Informationen zum Update für CocktailAudio X45Pro (R17xx)

- ① Veröffentlichungsdatum: September 2021
- ② Version der Firmware : R17xx
- ③ Änderungen zwischen Version 1530 und 17xx

1 Komplette Änderung der Musikdatenbankstruktur

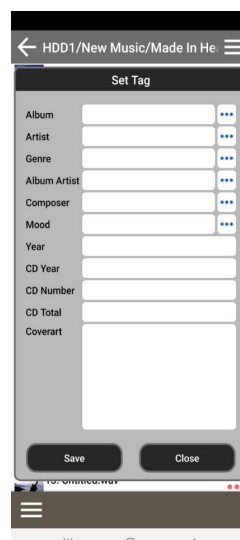
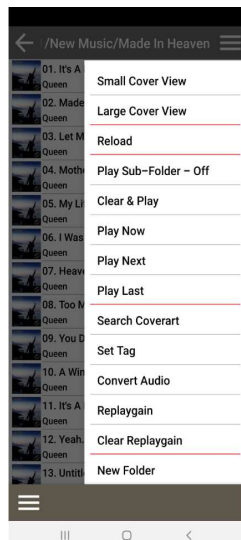
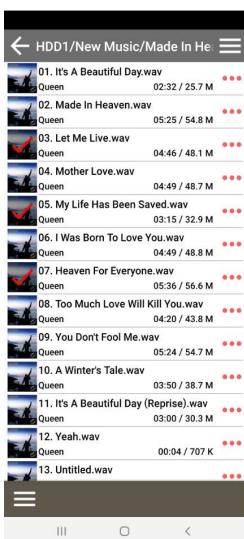
Wir haben die Musik-DB-Struktur ab Firmware R16xx komplett geändert. Um die neue MusicDB zu verstehen, lesen Sie bitte die Datei 'Neues Musikdatenbanksystem'. Sie finden diese auf Cocktailaudio.de unter Service/Bedienungsanleitungen
